Odpowiedzi na pytania nr 3

Na podstawie art. 38 ust. 2 ustawy z dnia 29.01.2004r. Prawo zamówień publicznych (Dz. U. z 2013r. poz. 907 ze zm.), w związku ze złożonym pytaniem jednego z wykonawców dotyczącym przetargu nieograniczonego na: **„Budowę budynku zaplecza sportowego wraz z kompleksem boisk i parkingu w miejscowości Golcowa”** Gmina Domaradz poniżej przedstawia odpowiedź:

Odpowiedzi na pytania nr 4

Odpowiedzi na pytania nr 6

1b) Osprzęt siatkówka

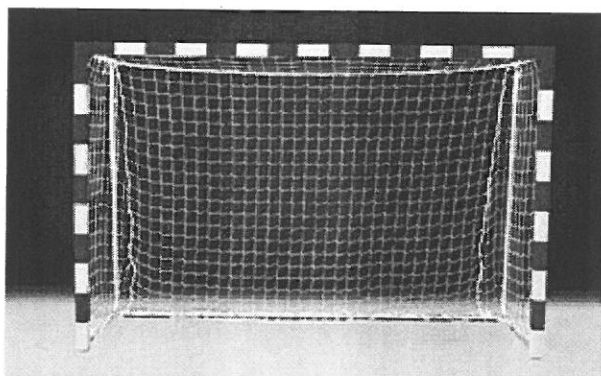
1. W załączonej dokumentacji brak szczegółowego opisu wyposażenia boisk. Proszę o podanie parametrów, danych technicznych, rodzaju materiału i sposobu wykonania zestawów do koszykówki, siatkówki i piłki ręcznej.

Słupki stalowe wykonane ze specjalnego profilu stalowego 80x80 mm, mocowane w tulejach osadzonych w podłożu.

- Nie wymagają odciągów od podłoża.
- Śruba naciągu siatki osłonięta profilem aluminiowym.

W skład kompletu słupków powinno być uwzględnione:

- urządzenie naciągowe, zewnętrzne z zastosowaniem osłoniętej śruby trapezowej i haka zaczepowego
- haki zaczepowe zamocowane na przeciwnym słupku (przesuwne)

Powyższe rozwiązanie daje możliwość zawieszania siatki na dowolnej wysokości i pod dowolnym kątem (**uniwersalne wykorzystanie zestawu siatkówka, tenis, badminton**).

Zestaw z przeznaczeniem do zastosowania na boiskach zewnętrznych.

Tuleje montowane w fundamencie betonowym o wym. 0,6 x 0,6 x 1,0 m
